**OGGETTO:** ROMA CAPITALE - STADIO DELLA ROMA IN LOCALITA' TOR DI VALLE - ADEGUAMENTO DEL PROGETTO DEFINITIVO RELATIVO ALLO STADIO DELLA ROMA A TOR DI VALLE - CONFERENZA DEI SERVIZI DEL 29/09/2017.  
**PROPONENTE:** SOC. EURNOVA S.R.L.

**Parere di ammissibilità Idraulica n° 1827 del 17/11/2017**  
**Aree ricadenti entro il perimetro del PAI del bacino del fiume Tevere**

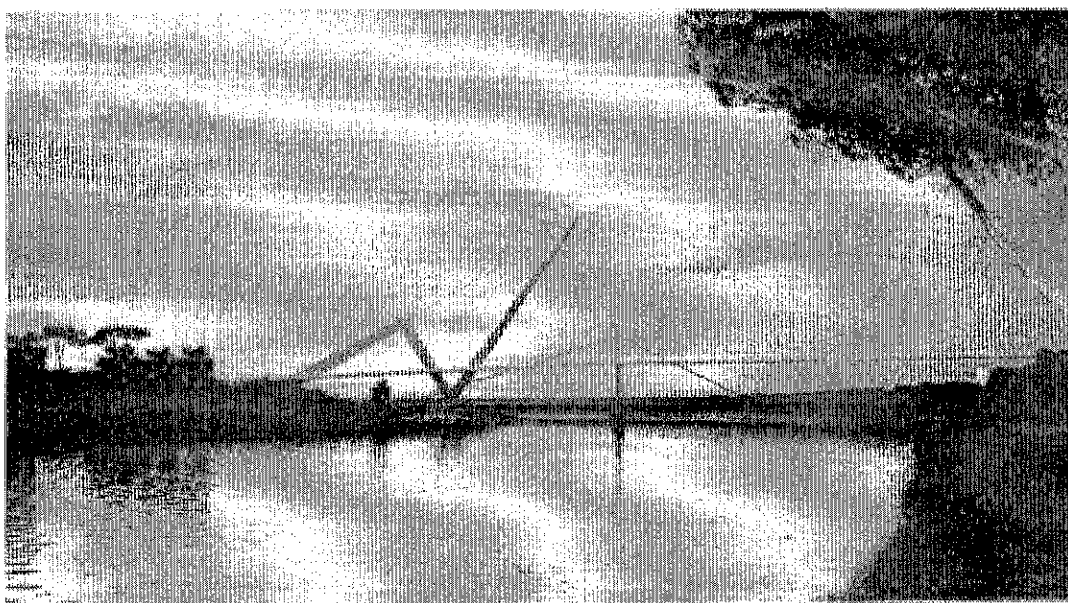
**L'impianto idrovoro**, sarà realizzato, nell'area adiacente l'ippodromo di Tor di Valle, dovrà garantire lo smaltimento delle acque direttamente con un sistema di pompaggio nel Fiume, tale da consentire la massima sicurezza e compatibilità idraulica dell'intera area dello sviluppo dell'intervento.

La nuova idrovora risulta completamente interrata e presenta dimensioni in pianta pari a circa 26 m e 16 m. Lo sviluppo in altezza è pari a 8.80 m inclusa la piastra di fondazione. L'idrovora presenta struttura in cemento armato costituita da setti e piastre, riconducibile a uno schema strutturale del tipo "a pareti debolmente armate". L'opera presenta fondazioni profonde, costituite da una piastra in c.a. di spessore 80 cm, impostata al di sopra di una palificata.

Questo impianto non potendo restituire al fiume Tevere tutta la portata che riceve, ha quindi bisogno di una vasca di accumulo del volume di compenso (mandracchio), che è

5. **Impianto idrovoro** con raccolta e convogliamento delle acque piovane;

- attraversamento delle tubazioni dell'idrovoro a servizio dello Stadio di Tor di Valle e interferenze con la sommità arginale e golenale;
- il progetto dovrà in fase esecutiva essere adeguato e conforme con i dettami normativi di cui agli artt. 96, 97 e 98 del R.D. n. 523 /1904, - *durante le operazioni di scavo per l'alloggiamento di scarico dell'impianto idrovoro – da eseguirsi in golenale ed a cavaliere sul rilevato arginale – dovrà essere tenuto aperto il tempo minimo necessario a consentire le lavorazioni previste e, quindi, a lavori ultimati, dovrà essere immediatamente richiuso e ripristinato con materiale argilloso*;

- dovrà essere realizzata una massicciata di rivestimento antierosione composta da massi, posta a protezione sia della sponda sia del letto del fiume, che costituisce anche scanno di imbasamento di appoggio di terminali delle tubazioni di scarico, facendogli assumere la forma a becco di flauto. Al di sotto di tale massicciata dovrà essere disposto un "tessuto non tessuto" idoneo ad impedire il passaggio di materiale fino;
